URZĄD MIEJSKI  
w Cieszynie  
Wydział Inwestycji Miejskich  
a3 - 400 CIESZYŃ

dotyczy: postępowania Nr IM.1/3.340-5-11/09 o udzielenie zamówienia publicznego na roboty budowlane – Zagospodarowanie terenu przed stadionem POD WAŁKĄ w ramach projektu: SportPark – Park Sportowy.

### Wyjaśnienia nr 4 do SIWZ

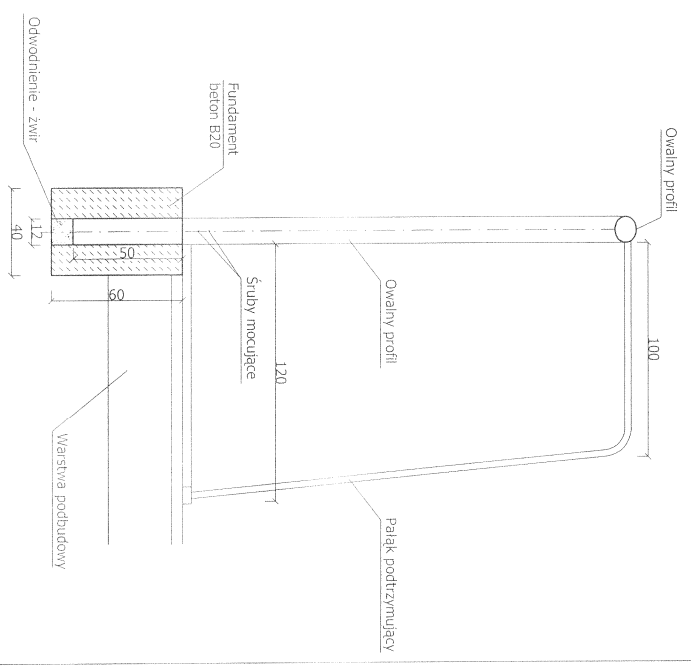
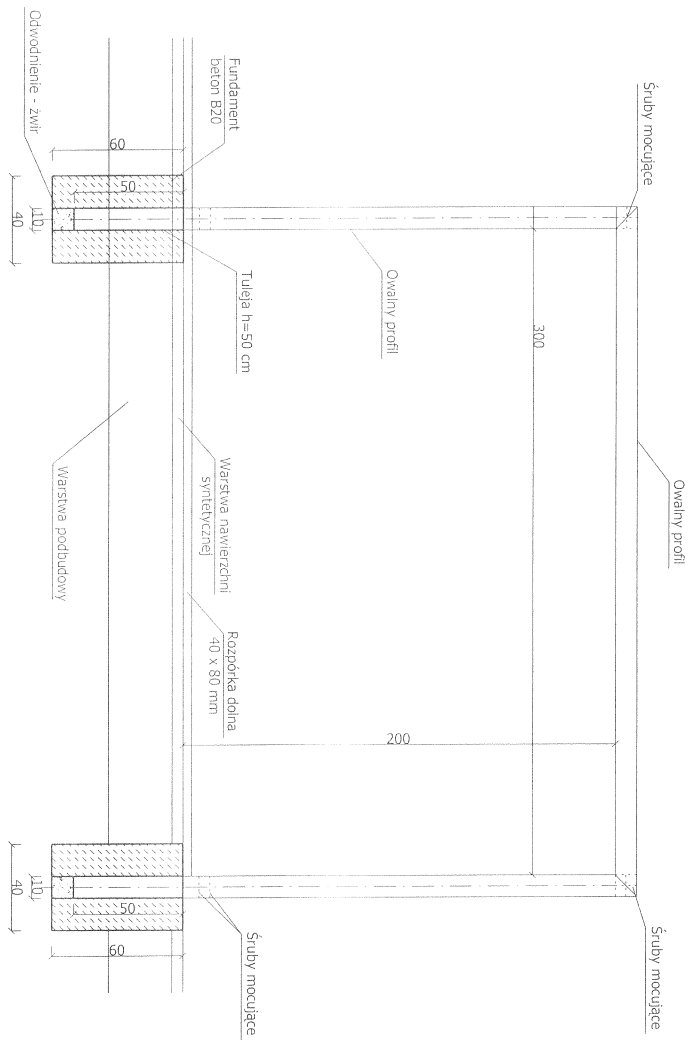
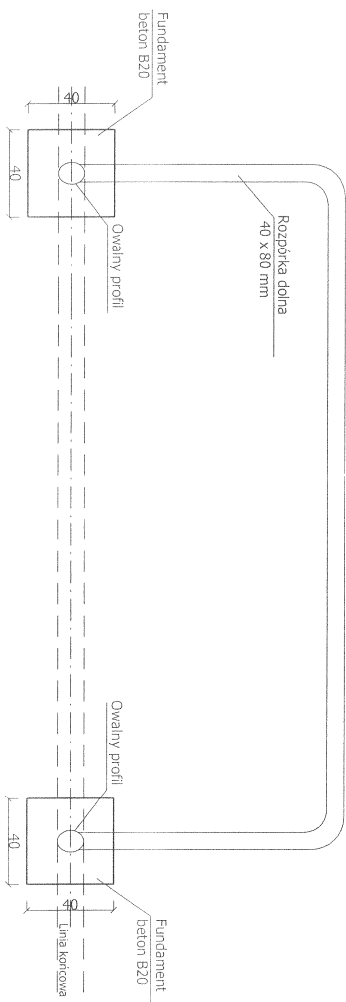
**Pytanie 33.** Proszę o dostanie projektu wylotu kanalizacji do rzeki (rodzaj, obszar i sposób umocnienia itp.)

**Wyjaśnienie:** W załączeniu projekt wylotu kanalizacji do rzeki.
